OBSERVATIONS suite à la réunion de concertation du 10 novembre à Ancenis sur le programme PLGN entre les Ponts-de-Cé et Nantes pour leur prise en compte dans les pré-études.

## ANNEXES POUR COMPLÉMENTS

**A1- Idée de principe pour le réaménagement du secteur de Bellevue dans le souci d'une meilleure intégration, efficacité et progressivité** (croquis ci-dessous extrait de nos propositions pour Bellevue)

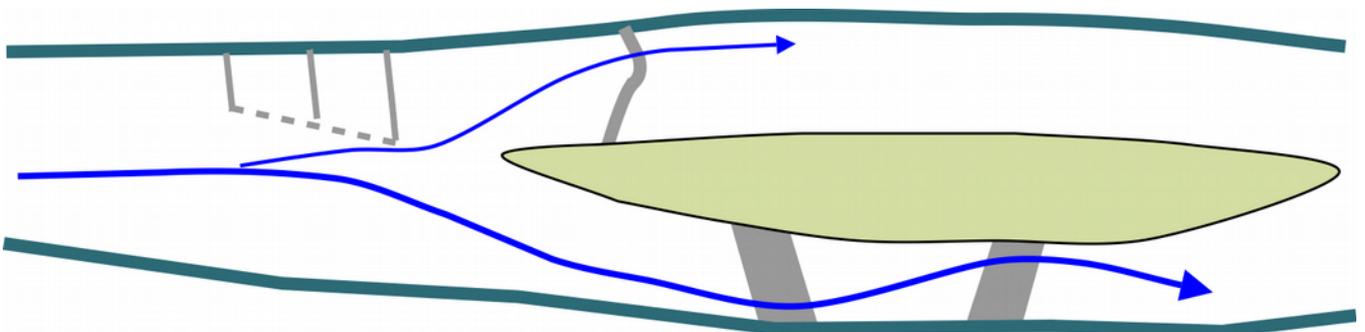
Pour cette prise en compte, nous proposons à la suite du passage contraint sur le seuil historique permettant le relèvement du niveau d'étiage de basse mer de créer un bief intermédiaire de rétention jusqu'aux Roches de Bellevue, puis d'entamer un amortissement de la pente par une série de platurs dégressives dans le bras principal. Dans le bras secondaire, des ouvrages dégressifs seraient à prévoir à l'aval du Boireau pour que les annexes profitent du relèvement du niveau d'étiage. (croquis en annexe A1)

\* Il a été objecté au cours de la réunion que la configuration de deux bras rendait le calibrage plus délicat. Mais si ce calibrage est réalisé à l'amont du pont, le secteur aval ne jouerait alors qu'un rôle d'amortissement sans nécessité de nouveau chenal contraint, en plus des platurs dégressives ... Cette objection ne nous paraît donc pas pertinente par rapport aux enjeux de reconnexion de ces annexes, en particulier pour le marais de Goulaine considéré jusque dans les années 1970 comme la plus importante frayère à brochets de la Loire aval, avant celle du Marais de Grée. Sans oublier le Boireau dont la restauration est prévue par la commune de St Sébastien et La Gaule Nantaise... A noter encore que l'aménagement aval bénéficierait de la présence d'une ligne de roches sur laquelle s'est déjà appuyée une digue au 19ème et d'une situation surélevée favorable à la perte de charge avant une rupture de pente.

**A2- Proposition pour le réaménagement des seuils du Fresne d'une expérimentation de platures à profil concave (1 à 2) adaptable aux autres sites de même configuration pour la constitution de paliers et la réalimentation contrôlée des bras secondaires**

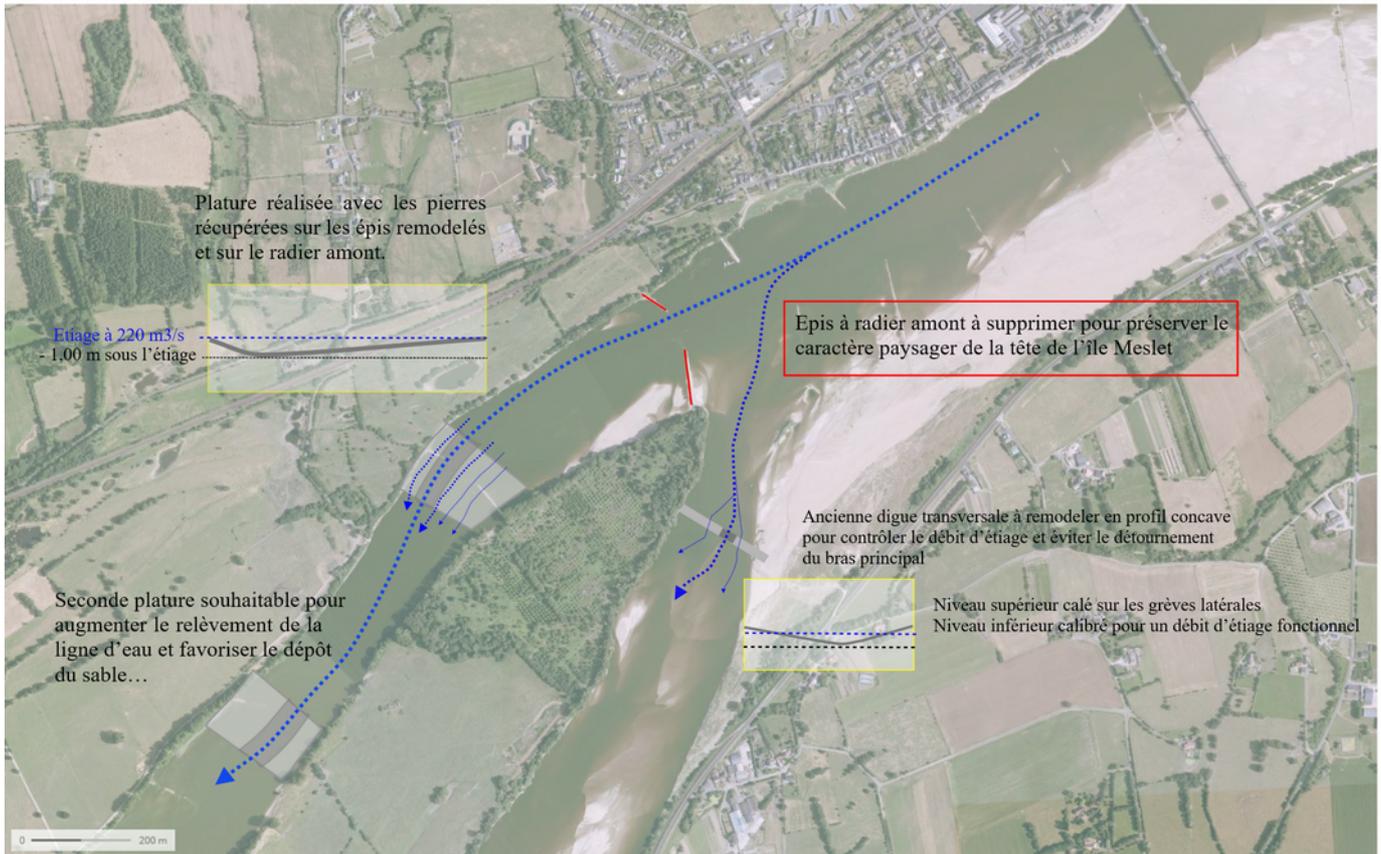
**3A- Pour le réaménagement des ouvrages du Fresne, proposition d'une seconde expérimentation par platures ouvertes de profil transversal concave en remplacement des boudins à radier, complétée (si nécessité) par une digue de calibrage de même profil dans le bras de Cul-de-Bœuf, ajustée sur une digue transversale existante (croquis illustrant le principe de réaménagement des seuils du Fresne en annexe A2).**

Soumission pour le réaménagement des épis à radier du Fresne d'une expérimentation de plature à profil concave dans le bras principal (longueur minimale d'une cinquantaine de mètres) et d'une digue de même profil à l'amont du bras de Cul-de-Bœuf par remodelage d'une digue existante.

\* Profil concave pour réserver une passe de navigation (tirant d'1 m à l'étiage) et pour permettre un calibrage ajustable pour la répartition des débits.

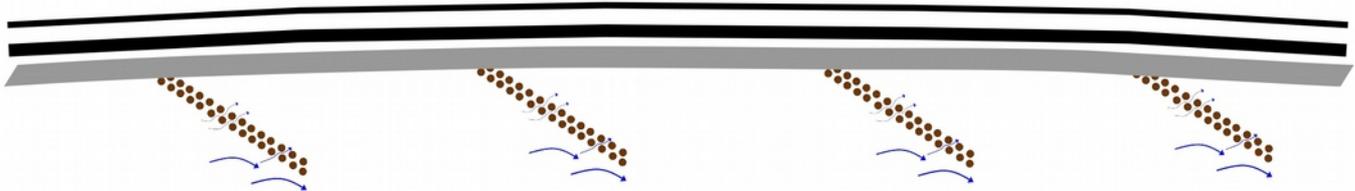
**3B- Expérimentation de duits filtrants à base de doubles lignes de pieux en quinconce pour la protection contre le sapement de la levée de Montjean., en alternative aux enrochements perturbants et disgracieux.** (illustration du principe en annexe A3).

Représentation virtuelle d'un duit de pieux composée avec des pieux déchaussés d'anciens épis (donc pointus !).

\* Des ouvrages de ce type ont été expérimentés en bord de mer (Noirmoutier, Oléron, St Malo...) pour briser les vagues devant les dunes et dans les grands lacs suisses pour lutter contre les effets de houle (le modèle physique réalisé, préconise que la distance entre les deux lignes ne dépasse pas 2,5 fois le diamètre des pieux...)

A notre connaissance, ils n'ont pas encore été utilisés sur les cours d'eau pour freiner le courant, limiter l'érosion ou favoriser des dépôts. Ils pourraient être une alternative légère aux enrochements et utilisables dans les zones sensibles pour constituer des duits bénéfiques au rééquilibrage du lit (remontée de la ligne d'eau, répartition des débits). La protection obligée de la levée de Montjean est une opportunité pour réaliser à petite échelle une expérimentation de peignes de pieux.

*Photo aérienne de la chevrette du grand bras de Varades (ancien chenal de navigation) avec sa chevrette à profil concave (CLD - Octobre 2016- 220 m<sup>3</sup>/s – photo GC)*

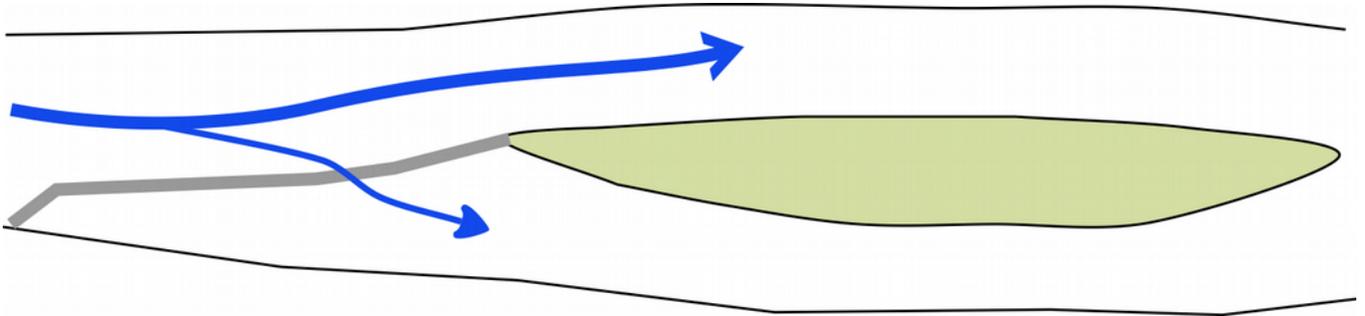
L'exemple simple de la chevrette à profil transversal légèrement concave du grand bras de Varades à l'amont de l'île Batailleuse pourrait servir de modèle adaptable pour la réalimentation contrôlée des bras, de même que la nouvelle expérimentation demandée pour le réaménagement du Fresne. Une fois le bon calibrage ajusté, le profil concave permet en effet de réguler automatiquement le débit réservé au bras jusqu'à l'étiage, de respecter son ouverture d'écoulement et de ménager une passe pour la navigation légère (plates, canoës). Pour l'intégration au site de la tête d'île, élément important du paysage ligérien, l'ouvrage gagnerait à être placé à l'aval de la tête d'île (car les chevrettes classiques prenant appui sur les têtes d'île artificialisent fortement le paysage typique)...

Exemple de la chevrette oblique de l'île Batailleuse à profil transversal légèrement concave qui permet d'alimenter le bras jusqu'à un débit de 180 m<sup>3</sup>/s...

*Principe d'ouvrages à profil concave appliqué au rééquilibrage d'un lit à deux bras avec plature dans le lit principal et digue transversale (si nécessité) dans le bras secondaire*

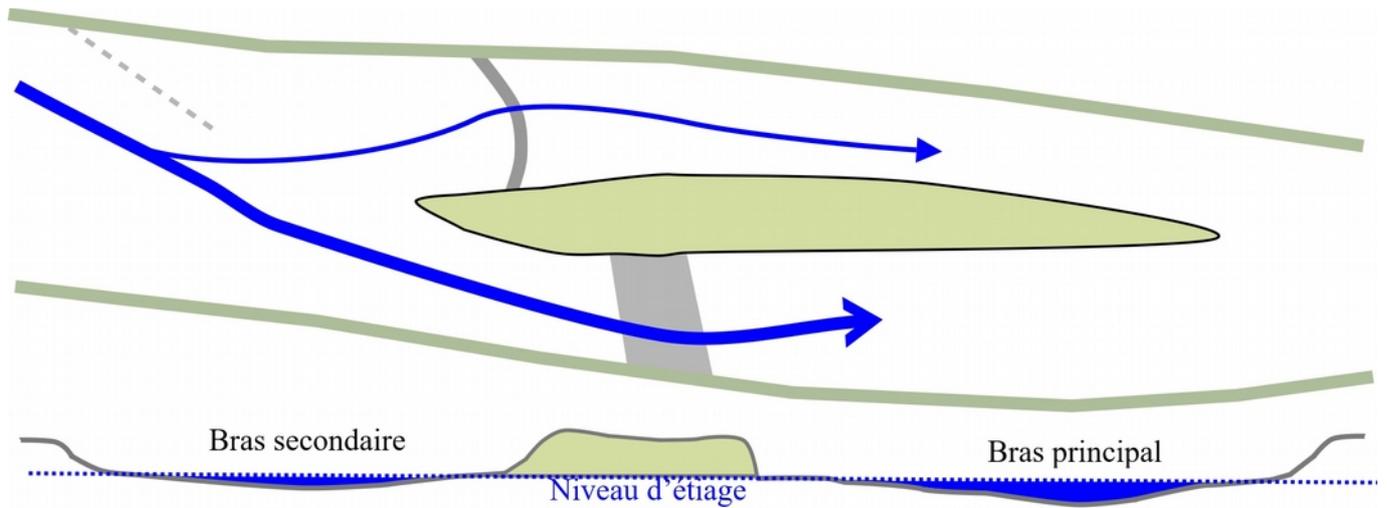
\* Ce système ouvert, de hauteur réduite, évolutif par rechargement ou enlèvement, nous semble mieux intégré à l'hydrologie du fleuve et à l'ouverture de la section d'écoulement recherchée dans le programme de reconquête, à l'inverse des systèmes resserrant le chenal tels que les seuils à échancrure réalisés au Fresne. Ces ouvrages concaves sont adaptables à la plupart des configurations, dont celle à bras multiples à l'exemple du secteur d'Anetz à trois bras ou de l'aval d'Ancenis avec les îles Coton et Macrière qui se chevauchent. Des duits de pieux pourraient compléter ces dispositifs pour limiter les érosions ou guider le courant.

*Principe appliqué à la réalimentation des bras multiples au niveau d'Anetz avec plature concave dans le bras principal et des digues transversales de même profil dans les bras secondaires.*

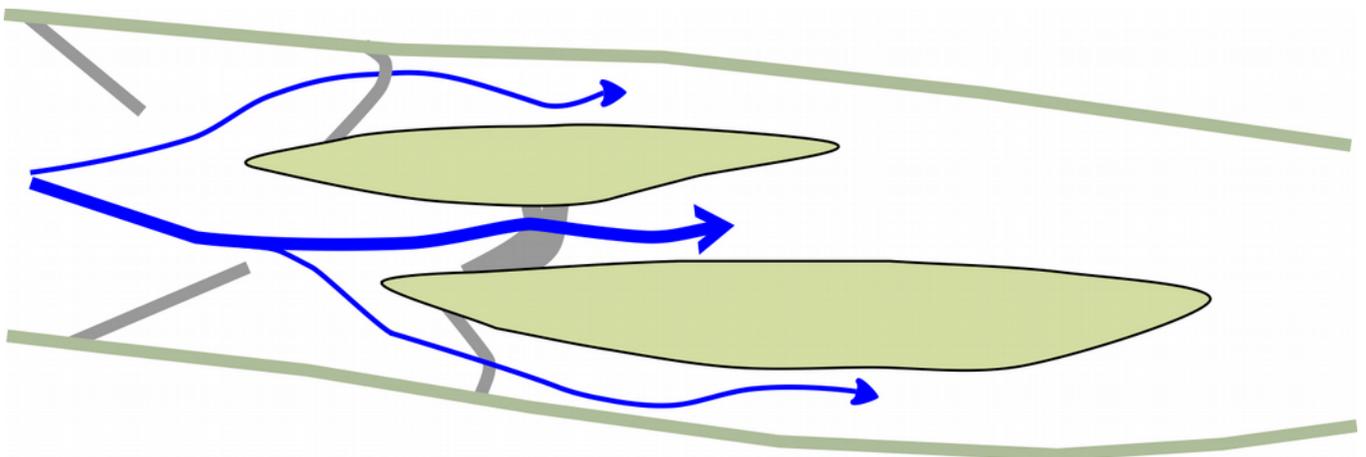
\* *En annexe A4, proposition d'ouvrages ouverts de profil concave adaptable aux différentes configurations de bras.*
